II Anregungen der Behörden und sonstigen Träger öffentlicher Belange gemäß § 4 (2) BauGB i.V.m. § 4a (3) BauGB

BUND OV Königstein-Glashütten Milcheshohl 27, 61462 Königstein Schreiben vom 08.08.2022 Eingang am 08. August 2022

Stellungnahme zum Bebauungsplan F 16A „Reichenbachweg“

Abbildung 4 Ausschnitt aus der Starkregen-Hinweiskarte für Hessen (rechts) und der RegioMap (links)

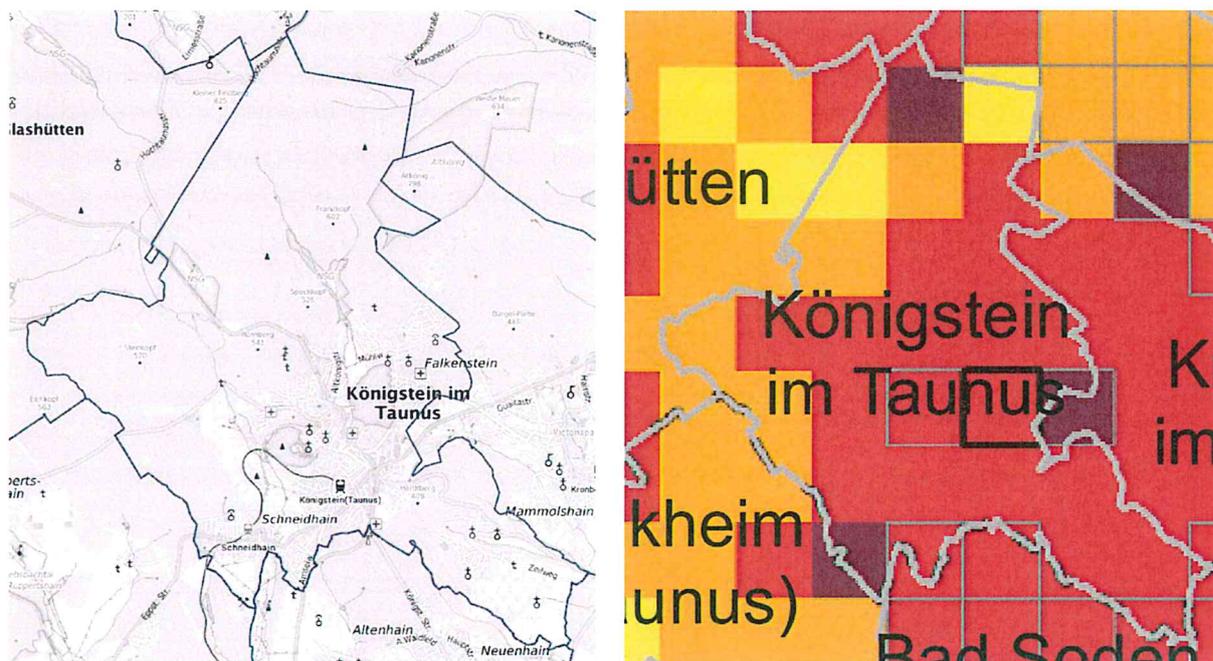
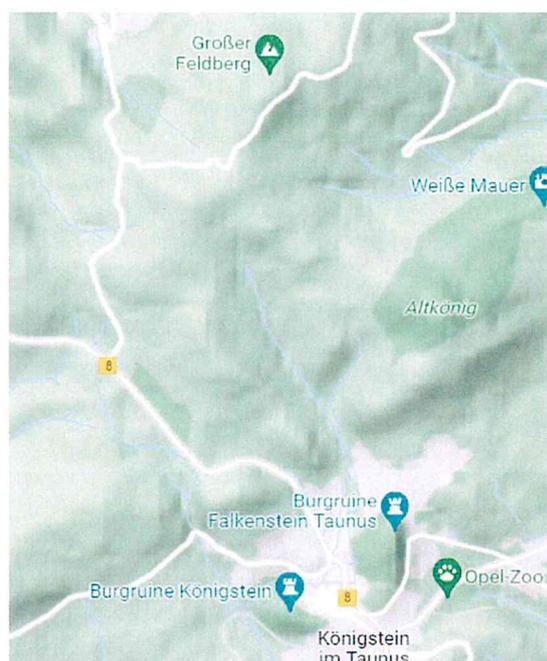
Hiernach hat Königstein zwei Stellen mit hohem Starkregen-Index, die eine unterhalb von Falkenstein, auf den Helbigshainer Wiesen nördlich vom Opel-Zoo, und die andere unterhalb vom Großen und Kleinen Feldberg, deren Wasser zum großen Teil über das Reichenbachsystem seinen Abfluss findet. Ein Teil fließt auch über das Urselbachsystem ab. Hier entscheidet sich, ob der Regen westlich oder östlich der Wasserscheide zwischen Großem/Kleinem Feldberg und Altkönig niedergeht, wie hoch die Gefahr für Königstein ist. Darüber hinaus hat praktisch das gesamte Gemeindegebiet einen erhöhten Starkregen-Index.

Daraus lässt sich zusammenfassend feststellen, dass das Reichenbachsystem eine erhöhte bis hohe Bedrohung für Königstein darstellt. Die Stelle mit hohem Starkregen-Index am Feldberg entwässert in den Reichenbach, während die gesamten Flächen oberhalb/östlich des Neuen Mühlbachs über den Mühlbach bzw. die Kanalisation des Plangebiets entwässern.

Die Einhaltung des HWG obliegt der Gewässerunterhaltungspflichtigen, in diesem Fall dem Magistrat der Stadt Königstein. Es ist kein Thema für die Bauleitplanung.
